INFORME REFERENT A LA CONSULTA PRÈVIA SOBRE LA VIABILITAT DE L'EMPLAÇAMENT I L'AMPLITUD I NIVELL DE DETALL DE L'ESTUDI D'IMPACTE AMBIENTAL

Títol del projecte: Parc Eòlic Serra Morena
49,5 MW amb 9 Aerogeneradors de 5,5 MW, alçada boixa 118 m

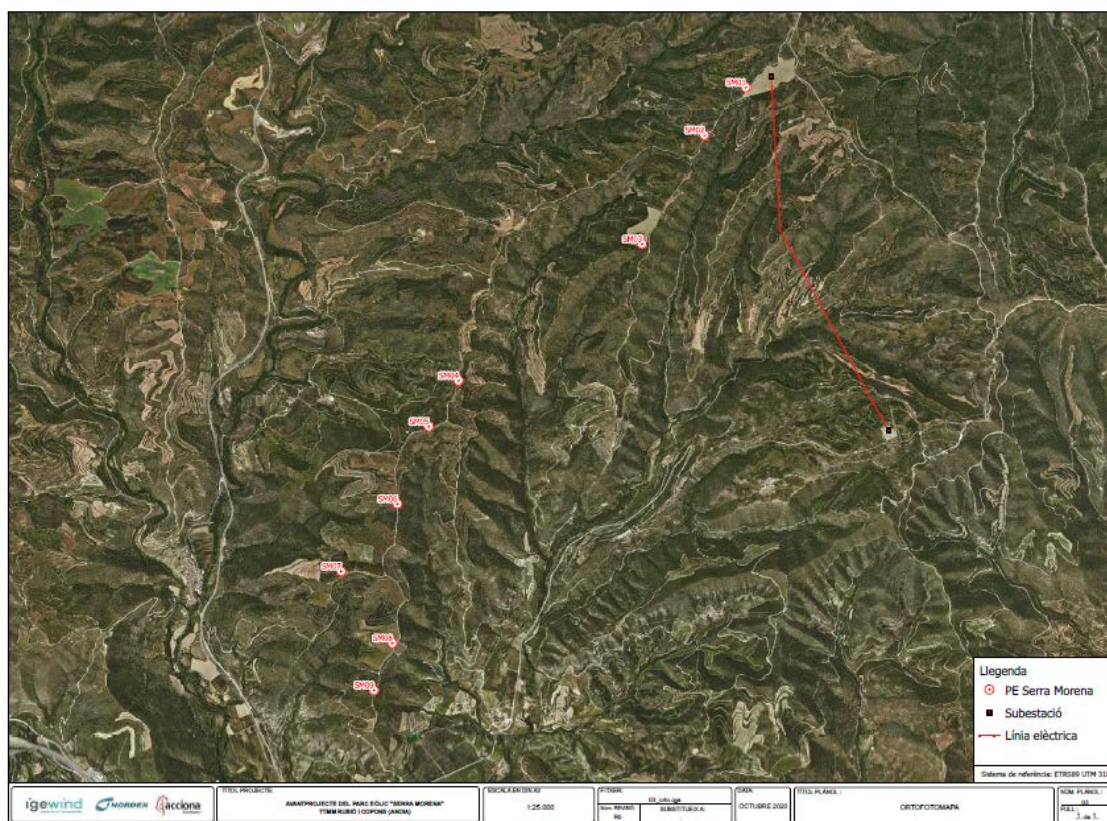
En l'avantprojecte la distribució dels molins i la SET Serra Morera tenen la següent distribució:

L'EIA ambiental presentat per la promotora s'hauria de completar amb els següents aspectes:

1. **Estudi de l'increment del risc d'incendi forestal.** Necessitat d'instal·lar bassa per a tasques d'extinció per exemple pròxima subestació SET Morera 30 kV a 66 kV o a lloc que sigui fàcil de disposar d'aigua.
2. **Estudi de camins d'accés.** Priorització de la utilització de camins existents públics front a la construcció de nous vials. En el projecte s'ha d'establir, tant en la fase d'obres com en la fase de funcionament, un sistema adequat que cobreixi els
